**OGGETTO: Opere Strategiche per il Porto di Civitavecchia – “1 Lotto Funzionale:  
Prolungamento Antemurale C. Colombo, Darsena Servizi e Darsena Traghetto.**  
- *Riscontro Determina Direttoriale MATTM prot. DVA-2014-0011635 del 22.04.2014* -

## **OPERE STRATEGICHE PER IL PORTO DI CIVITAVECCHIA**

**PERIZIA DI VARIANTE N°1 - OPERE DI COMPLETAMENTO**

**RELAZIONE TECNICA ILLUSTRATIVA**

**Planimetria sovrapposizione PRP con opere in variante**

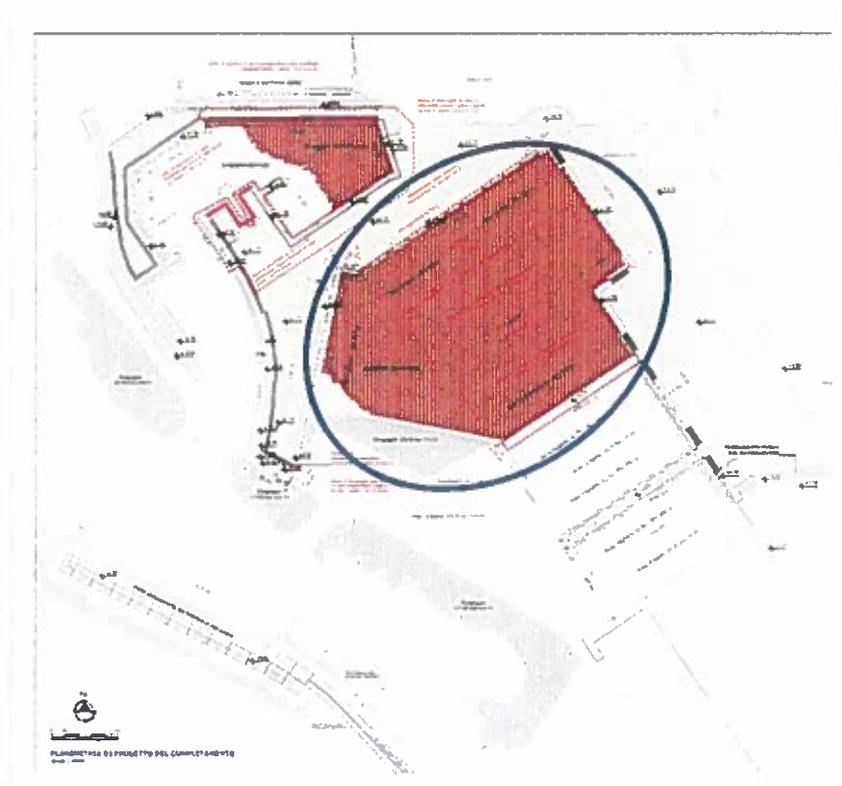
- *Prolungamento Antemurale C. Colombo;*  
è stato ridefinito l'allineamento dell'antemurale C. Colombo prevedendo una traslazione dello stesso verso l'esterno di circa 20 metri (dimensione inferiore alla stessa larghezza dell'antemurale), determinando un aumento della larghezza del canale di ingresso portato così ad una misura di 264,50 metri, congrua ai fini della sicurezza della navigazione per come attestato dal citato verbale del 16.10.2012. Inoltre è stata prevista una migliore ridefinizione del banchinamento interno che consente di portare il cerchio di evoluzione da 400 metri a 440 metri, indispensabile per le manovre in sicurezza di evoluzione del naviglio di ultima generazione.

- *Darsena Traghetti e Darsena Servizi;*  
è stato ridefinito parzialmente l'allineamento del terrapieno finalizzato all'adeguamento della configurazione perimetrale della darsena traghetti, arretrando la banchina di riva nella porzione adiacente alla darsena servizi di circa 70 metri, consentendo l'adeguamento di 2 delle 8 banchine previste nella suddetta darsena, rendendole fruibili anche da navi di ultima generazione. Si precisa pertanto che il numero delle banchine complessive rimane invariato e si è provveduto unicamente a rendere flessibili due delle 8 banchine di progetto, impiegabili pertanto sia per traffico Ro-Pax che crocieristico (quindi sempre passeggeri). Conseguentemente, l'impronta della darsena servizi viene ruotata di alcuni gradi verso nord così che, unitamente alla minima traslazione del banchinamento interno dell'antemurale sopra richiamata, rende possibile l'ampliamento del cerchio di evoluzione a 440 metri, con ovvi miglioramenti in termini di sicurezza sulle manovre di accosto.

- *Dragaggi;*  
l'adeguamento planimetrico della darsena traghetti, ha comportato una riduzione della capacità di accumulo della vasca di colmata "la Mattonara" che ha reso necessario anticipare la realizzazione parziale della vasca di colmata prevista nel progetto della Darsena Energetica Grandi Masse, autorizzata con DEC -VIA 6923 del 20.01.2002.

Da tale elaborato, è possibile constatare che tutte le opere sono ricomprese all'interno del perimetro del Piano Regolatore Portuale e che l'entità degli scostamenti è del tutto trascurabile rispetto all'intera estensione dell'area racchiusa all'interno del P.R.P.

### Approfondimento della quota di dragaggio all'interno di una porzione della darsena traghetti.

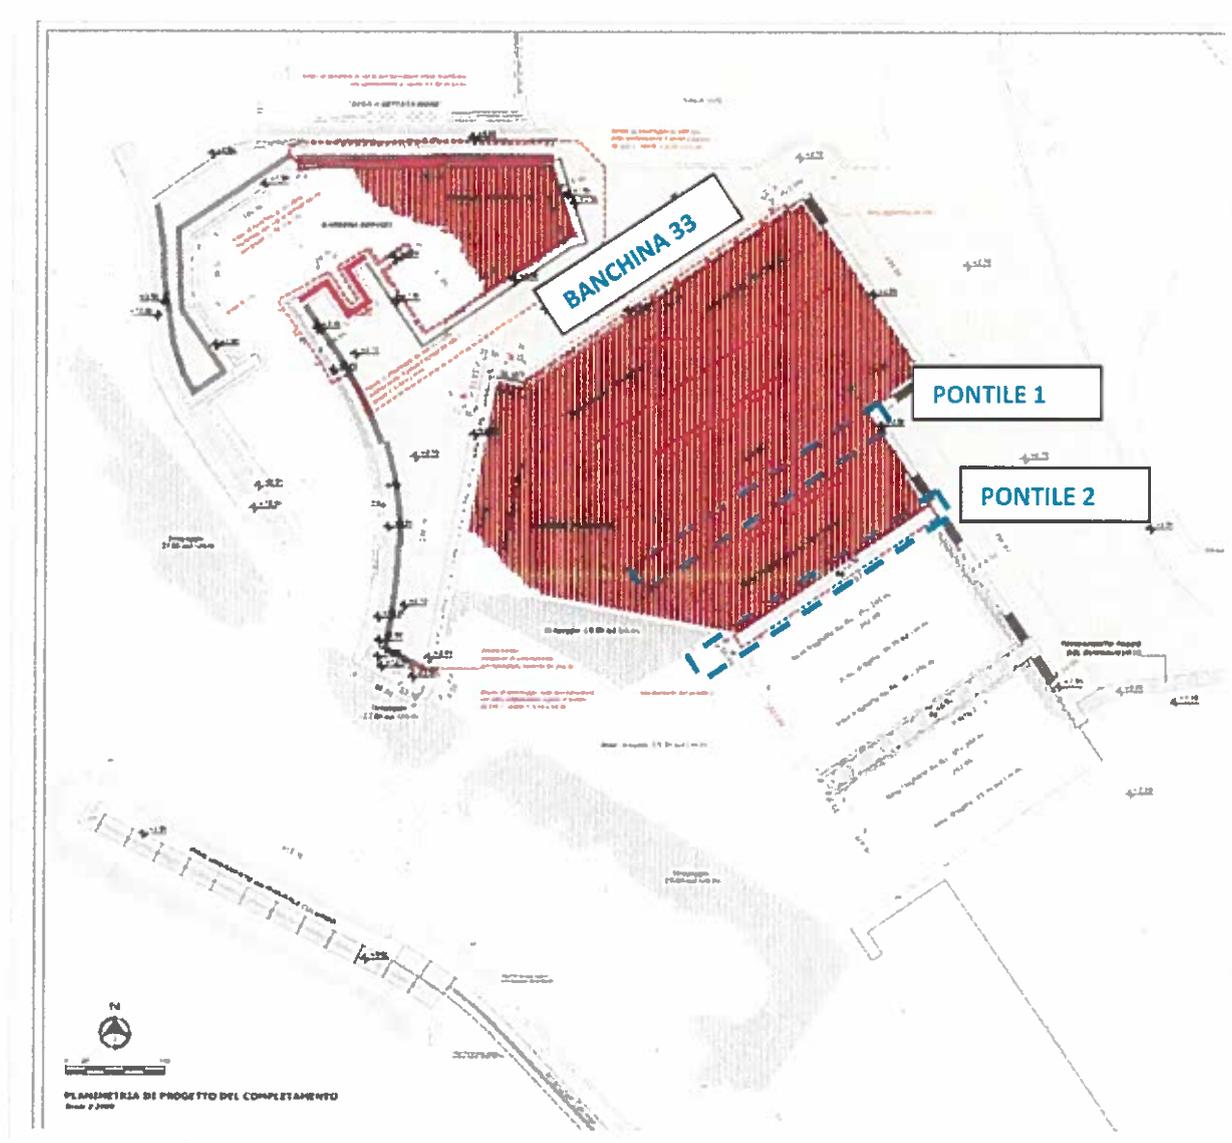
Nell'immagine soprastante viene evidenziata la porzione di darsena traghetti all'interno per la quale la Capitaneria di Porto ha richiesto l'approfondimento della quota di dragaggio al fine di consentire l'accosto di navi da crociera di ultima generazione. In questa parte di specchio acqueo viene garantita la profondità di -11,80 s.l.m.m. a fronte dell'originaria quota di -10,00 prevista in progetto.

A tal fine, si prevede la modifica per tutta la lunghezza della banchina 33, della protezione al piede dello scanno di imbasamento dei cassoni.

Eliminazione del pontile n° 1 e la traslazione del pontile n° 2.

Nell'immagine soprastante sono evidenziati con rettangoli tratteggiati:

- la posizione originaria del Pontile n° 1, che con il presente adeguamento progettuale viene definitivamente stralciato, ai fini di garantire maggior sicurezza nella manovra in fase di accosto sulla banchina 33;
- la nuova posizione del pontile n° 2, che viene posizionato ad una distanza di 335,20 m dalla banchina 33 e 157,80 m dal pontile n° 3 già realizzato (in luogo dei 129 m previsti dal progetto).
